Zeitschrift: Schweizerische Bauzeitung

Wettbewerb für eine evangelische Kirche mit Kirchgemeindehaus in Frauenfeld.

WETTBEWERB FÜR DIE EVANGELISCHE KIRCHE FRAUENFELD.

Ankauf (600 Fr.) Entwurf Nr. 30 "Storch". Arch. Heinr. Labhart in Zürich.

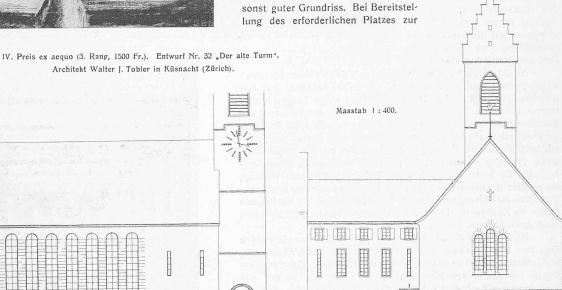
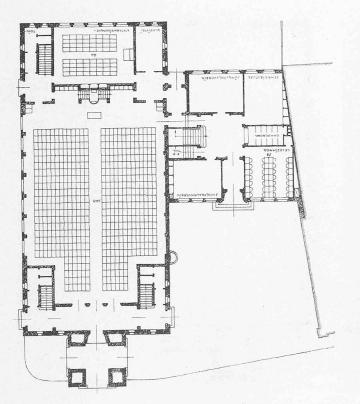
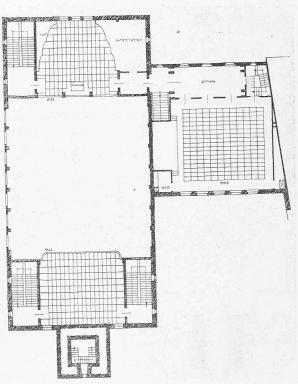
Nr. 30 "Storch". Gemeindehaus gut; doch gehört das Unterweisungszimmer an die Sonnenseite und in Kirchennähe, was hier unschwer zu ändern wäre. Die Kanzel bleibt an der Langseite ohne rechten Halt; sie desorientiert den Raum und steht quer zu den davorliegenden Bankreihen. Versetzte man sie in die Mitte der Stirnseite, so würde sie für die grosse Sängerempore unsichtbar. Ungenügender Zugang zur Kirche von der Chorseite, nur durch Gemeindehaus. Einfache, energische, im einzelnen etwas grobe Gesamtaufassung. Zu harte, grosse Fenster. Sehr gute kubische Wirkung, wirkungsvolle Giebelseite gegen die Promenadenstrasse und gutes Verhältnis zum Kirchgemeindehaus. Nicht befriedigend ist die Fassade gegen die Kirchgasse. Im ganzen recht sympathisches, im einzelnen nicht ganz durchgearbeitetes Projekt.

Ankauf (400 Fr.). Entwurf Nr. 6 "Psalm 33, 3."

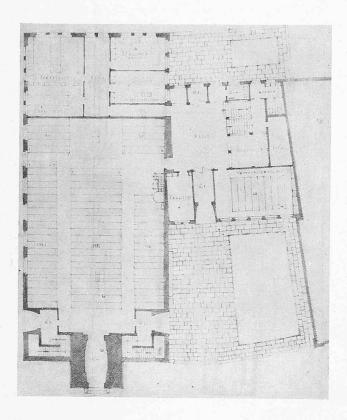
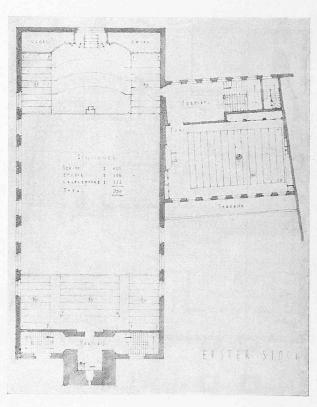
Nr. 6 "Psalm 33, 3". Der Giebel nach der Promenadenstrasse liegt fast im Alignement des "Schwert", sodass der Kirchenkörper in der Strassenflucht zu sehr verschwindet. Die turmseitige Emporentreppe mündet in den Kirchenraum, die chorseitige ist nur vom Gemeindehaus zugänglich: beides durchaus ungenügend. Die einseitige Empore und die davon abhängige exzentrische Lage der

Kanzel ist richtige empfunden, die durch die einseitige Belichtung ohnehin gegebene Asymmetrie wird damit konsequent weitergeführt. Die Kanzel ist auch von der Sängerempore sichtbar. Gutes kubisches Empfinden; würdige, etwas lastende Gesamterscheinung.
